**INTEGRAZIONI ISTRUTTORIA VIA
CDED 04: ANALISI ULTERIORI ALTERNATIVE
PROGETTUALI - BOLZANETO**

**NODO STRADALE E AUTOSTRADALE DI GENOVA
ADEGUAMENTO DEL SISTEMA A7 – A10 – A12**

PROGETTO DEFINITIVO

Figura 2 - Corografia con Modifica Progettuale

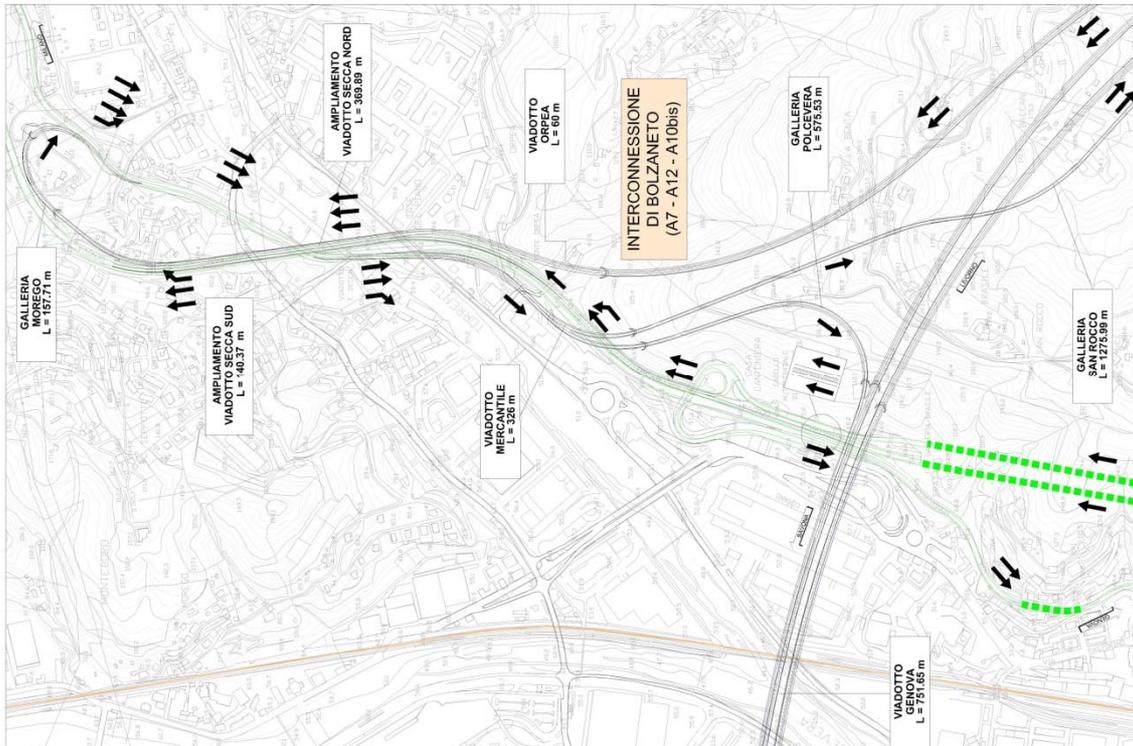
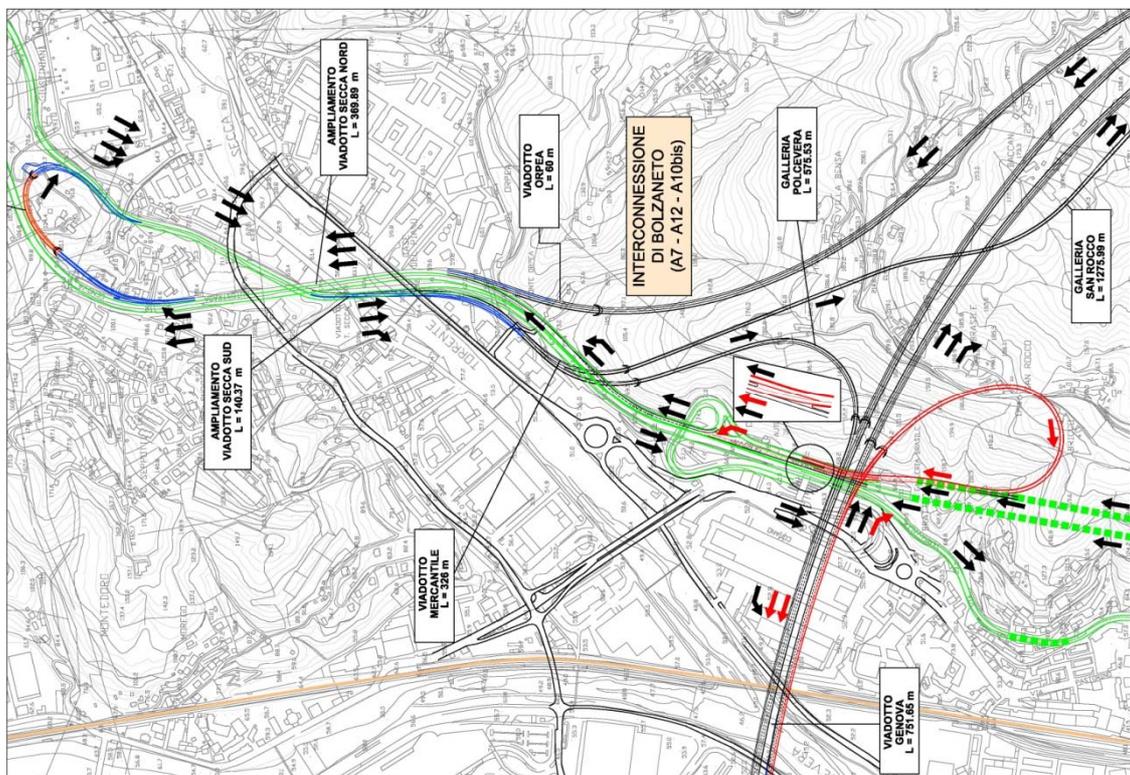
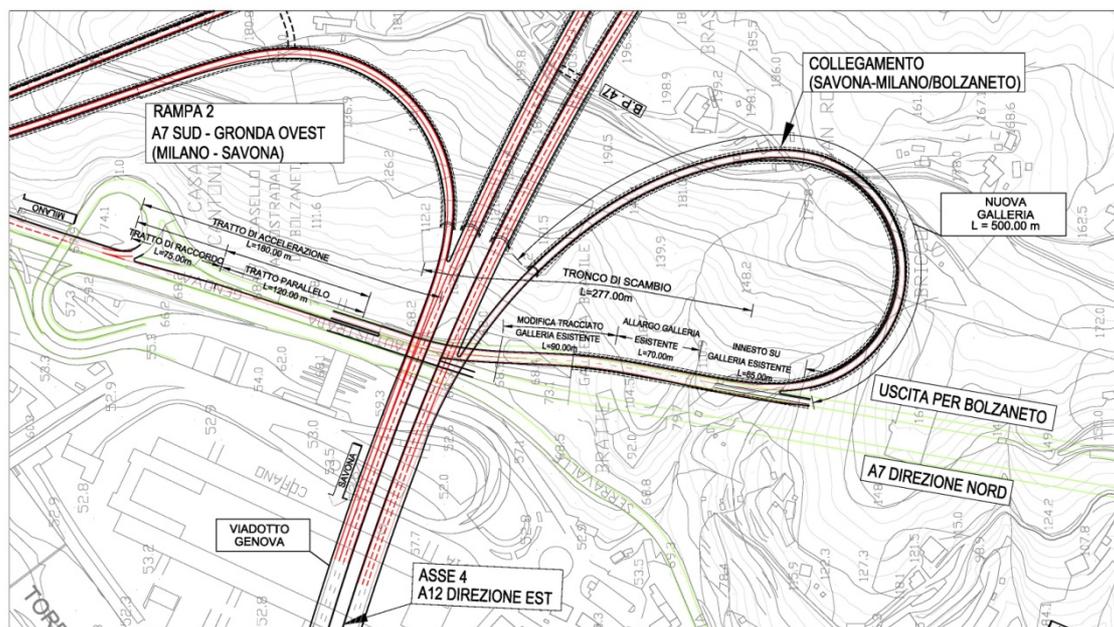
“superato l’attraversamento della valle del Polcevera ... il progetto è caratterizzato dalla compresenza di raccordi diretti ed efficaci (Milano – Savona e Milano – Livorno) che

convivono con relazioni funzionali molto lunghe ed indirette, come quelle che necessariamente debbono percorrere il “torna indietro” di Morego (Genova Bolzaneto – Savona per veicoli pesanti, Genova Bolzaneto – Livorno, Livorno – Genova Bolzaneto) o come la relazione fra Savona e Milano (e fra Savona e Genova Bolzaneto) che viene indirizzata inevitabilmente lungo il tortuoso itinerario della galleria Montegalletto ... Soprattutto quest’ultimo risulta estremamente critico, dato che comporta un notevole allungamento della direttrice strategica GE Voltri – GE Bolzaneto – superiore a 7 km - e quindi dell’ordine del 30 % rispetto al percorso attuale – che a differenza della relazione GE Voltri – Milano non si diluisce su una percorrenza lunga. Di conseguenza è indispensabile che la relazione diretta fra GE Voltri e GE Bolzaneto (e fra GE Voltri e Milano) venga reintrodotta, prevedendo la realizzazione di una galleria dedicata, funzionalmente simile a quella proposta all’inizio del dibattito pubblico. Per realizzare questa galleria è necessario prevedere l’inizio del bivio sul viadotto Genova e quindi una curva a destra in discesa, in modo che la tratta di nuova realizzazione possa confluire nell’esistente galleria di svincolo Brasile, con un percorso dell’ordine di 500 metri di lunghezza e con la possibilità di eseguire l’innesto sulla rete sostanzialmente fuori esercizio o comunque con minime soggezioni”.

L'introduzione del collegamento diretto Genova Voltri - Milano (e Genova Voltri - Bolzaneto) prevederebbe la realizzazione di una nuova rampa di svincolo in galleria, con uno sviluppo di circa 500 m. Tale ramo si innesterebbe sulla attuale rampa in uscita verso Bolzaneto all'interno della galleria di svincolo Bolzaneto esistente: si verrebbe a creare un tronco di scambio tra il flusso in uscita verso Bolzaneto ed il flusso diretto verso Milano e proveniente dalla A10bis, di lunghezza pari a 277 m.

Nello studio di fattibilità realizzato, sono emerse inoltre problematiche legate agli sviluppi degli elementi modulari: i calcoli cinematici effettuati hanno messo in evidenza che il tratto di accelerazione necessario a garantire il raggiungimento della corretta velocità di immissione in autostrada per il flusso veicolare proveniente da Savona dovrebbe avere uno sviluppo pari a 253 m; la lunghezza del tratto disponibile per inserirvi la corsia di

accelerazione (pari a 180 m) risulta largamente insufficiente e quindi la modifica progettuale risulta non attuabile.

Inoltre, l'organizzazione della galleria è attualmente ad una sola corsia: l'aggiunta di una corsia per l'affiancamento dei due flussi di traffico e per la manovra di scambio comporterebbe la realizzazione di una piattaforma stradale di larghezza minima pari a 9 m con conseguente necessità di allargamento della galleria Bolzaneto esistente.

Infine, considerato che l'innesto sull'asse della A7 nord in corrispondenza del viadotto Secca, del flusso proveniente da sud, può avvenire solo ad una corsia, si configurerebbe la realizzazione di due immissioni in stretta successione e senza alcun distanziamento, determinando eccessive turbative al traffico autostradale con conseguente decadimento delle performances ed una diminuzione dei livelli di sicurezza. Si ricorda inoltre che la normativa prescrive per le nuove intersezioni l'adozione di un distanziamento minimo pari a 500 m. Il flusso a due corsie proveniente dalla galleria Bolzaneto dovrebbe essere specializzato in una corsia dedicata al flusso in uscita ed una corsia dedicata al traffico verso Milano. La corsia dedicata al traffico verso Milano si andrebbe ad affiancare alla corsia proveniente dalla galleria Brasile: nel tratto compreso tra la galleria Brasile e l'immissione del flusso in ingresso a Bolzaneto e diretto verso nord tale corsia dovrebbe essere chiusa per consentire la successiva immissione del flusso in ingresso dallo svincolo di Bolzaneto. Lo sviluppo del tratto disponibile non risulta compatibile con la soluzione geometrica per realizzare tale chiusura di corsia.

Alla luce delle precedenti considerazioni, l'introduzione del collegamento diretto Genova Voltri - Milano (e Genova Voltri - Bolzaneto) sulla configurazione del progetto definitivo non risulta fattibile dal punto di vista geometrico.

Figura 4 - Corografia con Modifica Progettuale

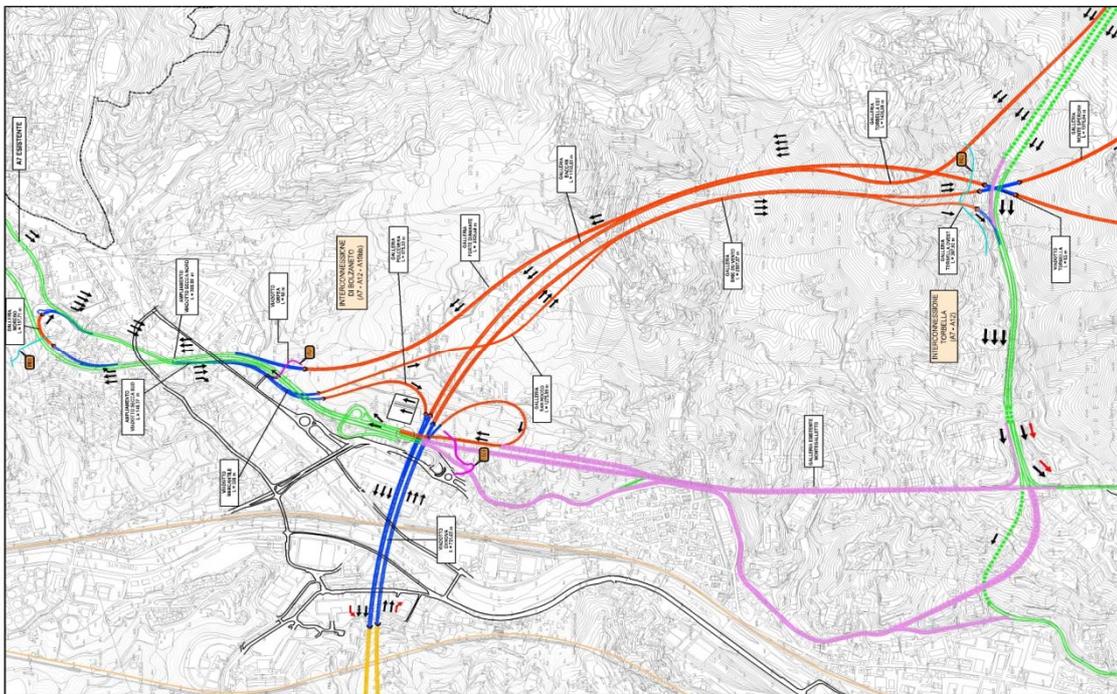
“Oltre al risultato funzionale, sicuramente migliorativo, è opportuno evidenziare anche i potenziali effetti riflessi di questa proposta – di costo relativamente contenuto – dato che in primo luogo risulterebbe possibile dismettere entrambe le carreggiate della vecchia A7 – relativamente al tratto compreso fra Bolzaneto e la val Torbella – ed in secondo luogo lo svincolo di GE Bolzaneto non verrebbe più a trovarsi lungo un asse passante e potrebbe quindi essere riconformato in maniera più semplice, come un qualsiasi svincolo ordinario. La valenza positiva della dismissione di tali tratte e soprattutto dell’attuale carreggiata nord della vecchia A7 è evidente e diretta, sia sotto il profilo funzionale, sia in termini di risanamento ambientale, dato che verrebbero eliminati dalla rete autostradale dei segmenti obsoleti – in termini di geometria, di sicurezza e nel caso della galleria Montegalletto di staticità – che risultano anche incompatibili con gli insediamenti attraversati, con la possibilità di pervenire all’esclusione dalla rete della citata galleria Montegalletto e di prevenire addirittura la demolizione dell’incombente viadotto sul torrente Geminiano.”.

La dismissione della attuale carreggiata nord nel tratto tra Torbella e Bolzaneto comporterebbe lo spostamento di componenti di traffico (Livorno-Milano e Livorno-Bolzaneto) sulla galleria Torbella Est e successivamente nel tronco di scambio a 4 corsie: questa componente di traffico nella nuova configurazione richiesta da Anas effettuerebbe la manovra di scambio, andandosi a sommare al flusso considerato nella verifica della manovra, peggiorando il LOS e la sicurezza complessiva della tratta. La dismissione della carreggiata nord risulta inoltre in conflitto con la richiesta di Anas di prevedere l'utilizzo di tale carreggiata a servizio del flusso Livorno-Milano, al fine di ridurre la consistenza del flusso di traffico nello scambio a 4 corsie in galleria.

La dismissione della attuale carreggiata sud nel tratto tra Bolzaneto e Torbella sposterebbe il traffico Milano-Genova sulle gallerie San Rocco - Bric du Vento - Torbella Ovest, con sezione a 1 sola corsia, prima di immettersi sul tratto terminale della A12 esistente: in questo modo si configura per questo tratto una riduzione del numero di corsie rispetto alla situazione attuale.

Verrebbe inoltre a mancare il collegamento diretto Bolzaneto - Genova: tale flusso di traffico dovrebbe percorrere la A7 verso nord, il loop di Morego (andando ad aggiungere traffico ad un collegamento già molto sollecitato nella configurazione di progetto) e successivamente il tratto San Rocco-Bric du Vento-Torbella Ovest, allungando notevolmente la percorrenza in autostrada o riversandosi in alternativa sulla viabilità locale.

Diversamente da quanto affermato dalla Regione Liguria, l'inserimento del collegamento diretto Genova Voltri-Genova Bolzaneto non garantisce la possibilità di dismettere le carreggiate della A7 esistente; la filosofia dell'intervento proposto con la dismissione delle carreggiate esistenti ha comportato la necessità di effettuare valutazioni sia in relazione alla funzionalità dell'intervento di potenziamento della autostrada esistente sia del layout progettuale nel suo complesso.

L'intervento di potenziamento dell'autostrada A7 è al contrario reso possibile dal riutilizzo delle carreggiate esistenti, anche se con diverso senso di percorrenza rispetto alla

situazione attuale, unitamente alla realizzazione di una sola nuova carreggiata a servizio del flusso veicolare in direzione nord. La dismissione delle carreggiate della A7, comporterebbe inoltre un aggravamento delle problematiche di sicurezza rilevate in alcuni tratti del progetto, ed in particolare nel tratto a 4 corsie in sotterraneo.

La richiesta di dismettere le carreggiate esistenti della autostrada A7 non appare quindi perseguibile. Pertanto alla luce delle precedenti considerazioni, anche la richiesta di trasformazione dello svincolo di Bolzaneto non risulta pertinente.

Figura 6 - Schema Progetto Definitivo immissione svincolo di Bolzaneto

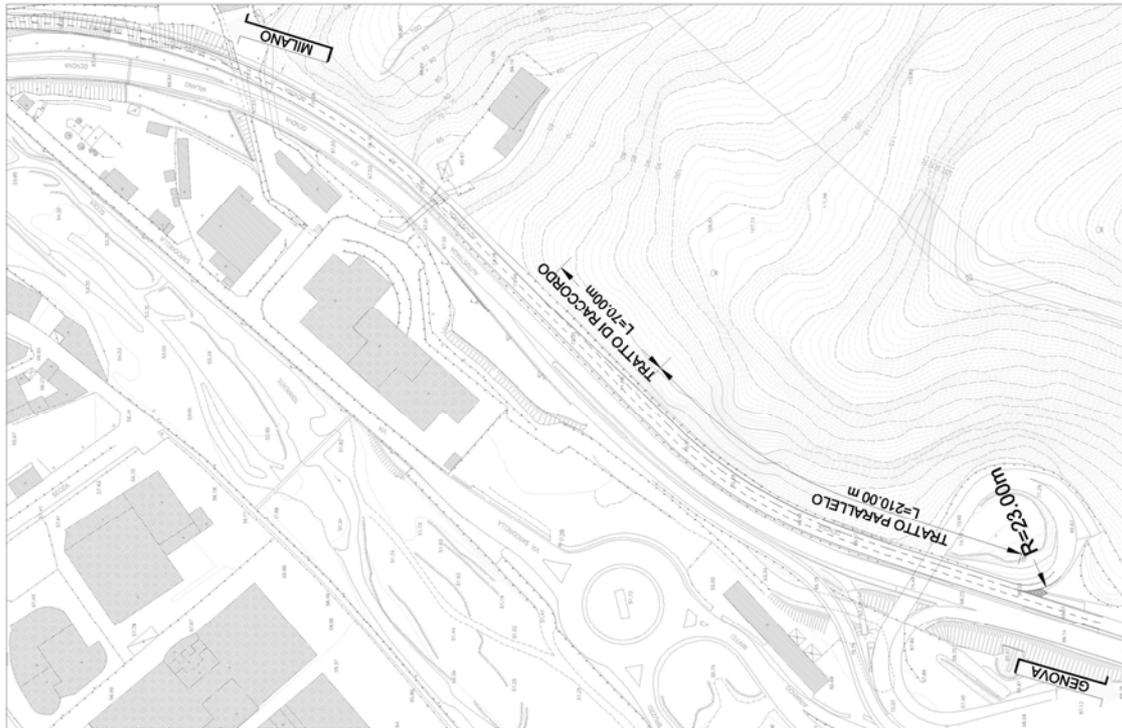
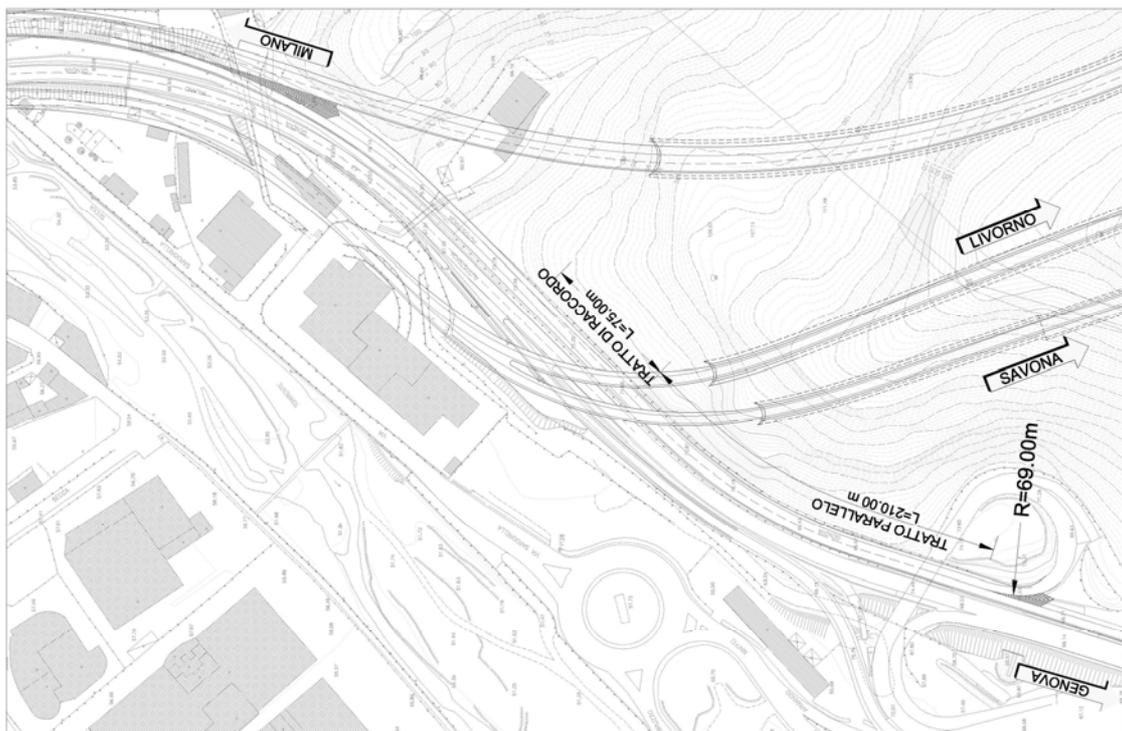
“Meno immediati ma non per questo meno significativi potrebbero essere i riflessi della trasformazione dello svincolo di GE Bolzaneto in un attestamento, dato che pur nei ristretti spazi disponibili la geometria dei raccordi potrebbe essere rivisitata, con l’obiettivo di pervenire all’eliminazione del “loop” di Morego e quindi al superamento delle tortuosità di

questa parte del progetto. In questa eventualità diverrebbero superabili anche alcune disfunzioni in atto, a partire dalla curva di innesto dello svincolo di GE Bolzaneto verso Milano che risulta problematica per i veicoli pesanti, ma soprattutto non sussisterebbe più alcun motivo di mantenere in esercizio la carreggiata sud della vecchia A7 fra GE Bolzaneto e Rivarolo, dato che ai soli residui utilizzatori, cioè i veicoli leggeri interessati alle relazioni fra GE Bolzaneto e la direttrice sud, verrebbe offerta una alternativa di percorso quantomeno equivalente”.

L'eliminazione del “loop” di Morego non appare possibile: nella configurazione di progetto il ramo A7nord-A7sud assicura infatti i seguenti collegamenti: Bolzaneto-Livorno; Bolzaneto-Savona; Livorno-Bolzaneto, che non sono sostituibili. Nella configurazione che eliminerebbe le carreggiate esistenti della A7 tra Trobella e Bolzaneto il ramo A7nord-A7sud assicura, oltre ai collegamenti precedentemente indicati, anche il collegamento Bolzaneto-Genova, con un incremento di traffico su un asse comunque non eliminabile.

Per quanto riguarda il miglioramento della geometria della immissione in direzione nord dallo svincolo di Bolzaneto, il progetto prevede già il miglioramento della manovra per effetto della geometrizzazione ad una sola corsia del tratto tra la galleria Brasile ed il viadotto Secca.

La modifica risulta pertanto non fattibile per quanto riguarda il ramo A7nord-A7sud, mentre non sono necessarie modifiche al Progetto Definitivo di giugno 2011 in relazione al miglioramento dello svincolo di Bolzaneto.

Figura 8 - Corografia con modifica progettuale

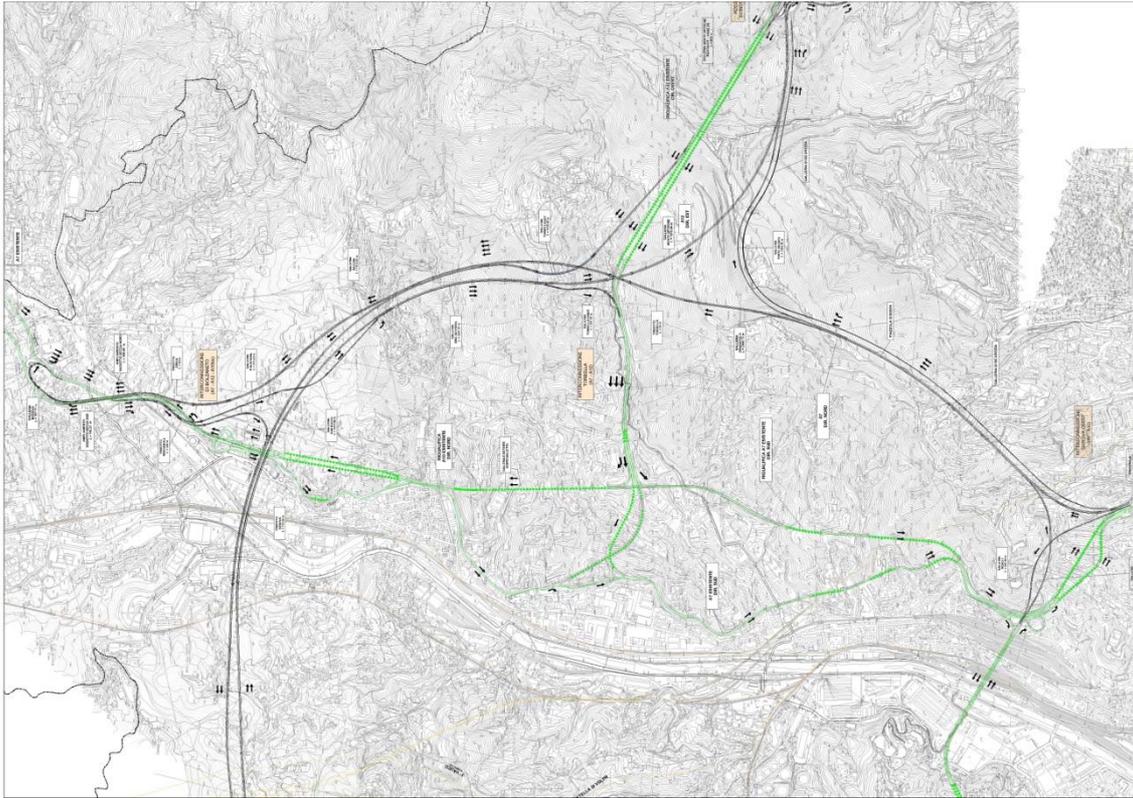
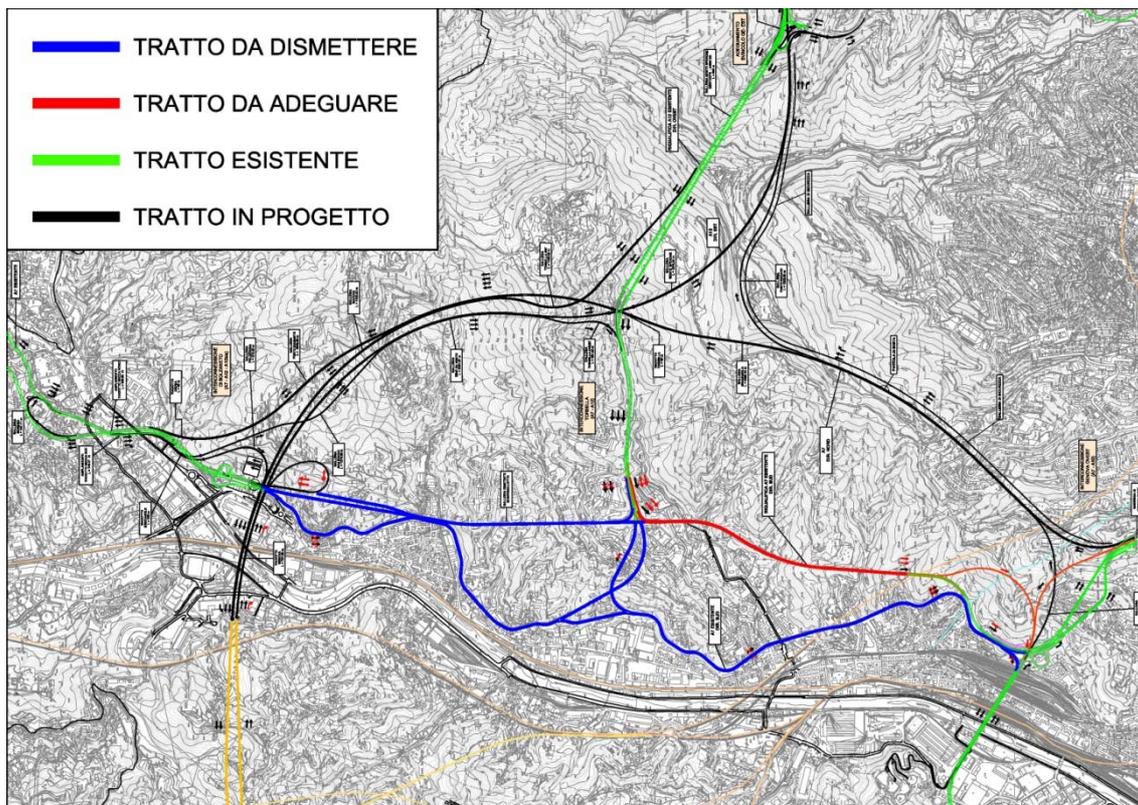
“Una volta eliminate le tratte sopra richiamate dalla rete autostradale il livello di funzionalità raggiunto risulterebbe pressoché omogeneo, con la sola eccezione della conferma in esercizio del tratto restante della vecchia A7 sud, fra Rivarolo ed il ponte sul Polcevera che potrebbe però essere comunque eliminato, in un secondo momento, mediante l'allargamento della corrispondente tratta dell'attuale A7 nord, che il progetto comunque prevede di utilizzare in senso inverso. Per poter effettuare questo allargamento sarebbe infatti necessario attendere il completamento della nuova carreggiata nord della A7, in modo da realizzare fuori esercizio i lavori di alesaggio delle tre gallerie presenti, il cui sviluppo totale è di circa 1 km. La conseguenza sarebbe una nuova carreggiata sud della A7 completamente rinnovata e coerente con la direttrice nord già contemplata dal progetto”.

La dismissione della attuale carreggiata sud tra Rivarolo e Genova Ovest implica la dismissione del tratto tra Bolzaneto e Rivarolo della attuale carreggiata sud con le problematiche connesse già segnalate al precedente punto 40a. La dismissione della attuale carreggiata sud tra Rivarolo e Genova Ovest eliminerebbe inoltre, per i veicoli provenienti da nord e da Livorno, il collegamento autostradale con lo svincolo di Genova-Aeroporto, dal momento che la rampa di collegamento risulta accessibile solo dalla attuale carreggiata sud. Tale collegamento dovrebbe essere ripristinato mediante l'inserimento di una nuova rampa di svincolo in galleria.

L'allargamento a tre corsie del tratto tra Rivarolo e Genova Ovest della attuale carreggiata nord prevedrebbe, oltre all'allargamento delle gallerie esistenti anche l'adeguamento dei tratti all'aperto, in cui si prevede di dover realizzare una sezione a 3 corsie rispetto alle 2 attuali. La fattibilità dell'intervento di allargamento a tre corsie necessiterebbe comunque di approfondimenti legati alla valutazione della fattibilità tecnica (allargamento gallerie esistenti, allargamento viadotti, espropri, ecc) ed incompatibili con le informazioni disponibili in merito alla tratta esistente.

Oltre alle difficoltà tecniche insite nella tipologia di intervento proposta, che ne mettono in discussione la fattibilità dal punto di vista tecnico, la presente richiesta di modifica prevede che trovino accoglimento anche le richieste analizzate ai paragrafi precedenti, in quanto strettamente collegate. Dal momento che tale presupposto non sussiste, non si può che concludere che anche la presente richiesta non può trovare accoglimento.
